Construction de la nouvelle station d'épuration de Lannion

Pièce n°9 : Avis délibéré de l'Autorité environnementale sur la rénovation du système d'assainissement de Lannion (22)

Avis délibéré de l’Autorité environnementale sur la rénovation du système d’assainissement de Lannion (22)

Avis délibéré n° 2023-034 adopté lors de la séance du 6 juillet 2023

Figure 3 - Plan du réseau de collecte raccordé à la station d'épuration de Lannion (source : dossier)

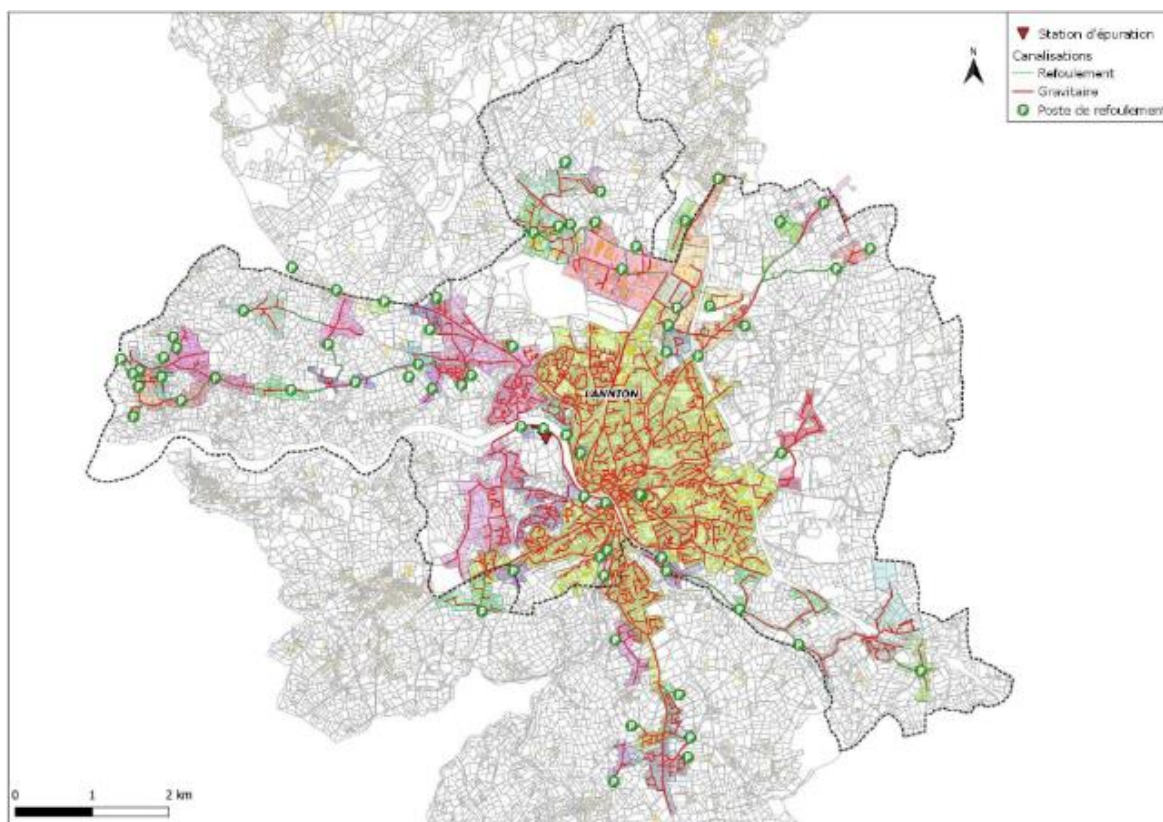
L'Ae constate néanmoins que malgré les efforts entrepris par la collectivité pour améliorer le rendement de son réseau, comme en témoigne le diagnostic permanent mis en place, et le taux de renouvellement, ses objectifs se bornent à limiter les débordements d'eaux usées pour une pluie de fréquence de cinq ans au maximum.

L'Ae recommande de reconsidérer l'objectif en matière de désaturation du réseau de collecte et de viser une absence de déversement d'eaux usées par temps de pluie.

Figure 6 : Implantation cadastrale de la nouvelle station d'épuration de Lannion (source : dossier)

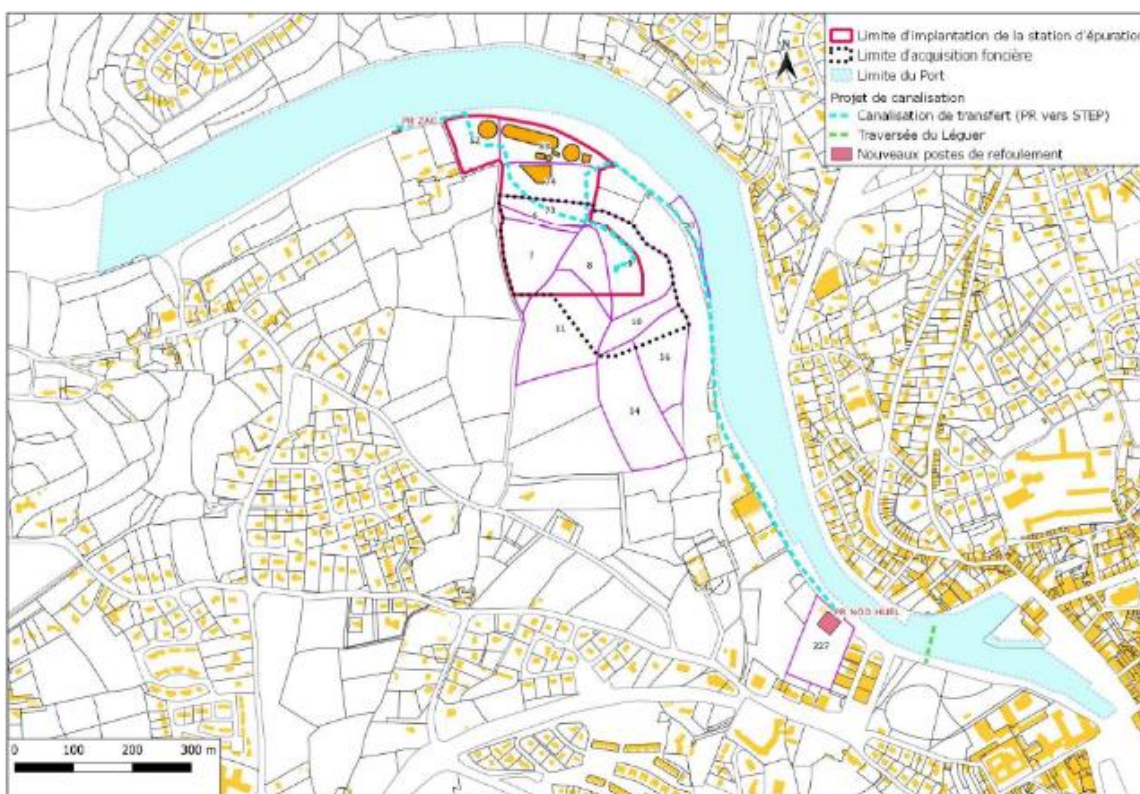
Néanmoins, alors que cette option est présentée dans la demande de dérogation au titre de l'article L. 121-5 (Loi littoral), l'étude d'impact n'évoque pas la création d'une nouvelle station d'épuration sur l'une de des communes voisines. De même, le dossier n'examine pas la possibilité d'une accélération des travaux de renouvellement du réseau de collecte, pour réduire à zéro les eaux parasites et la pollution des nappes et diminuer la charge hydraulique de la STEU. Enfin, le dossier ne présente pas en quoi les charges hydraulique et organique futures entraineront une augmentation de la surface nécessaire pour la construction de la future station.

L'Ae recommande d'expliquer les raisons qui ont conduit à écarter d'autres solutions étudiées et de préciser les besoins en artificialisation consécutifs à la création de la nouvelle station sur le site choisi.
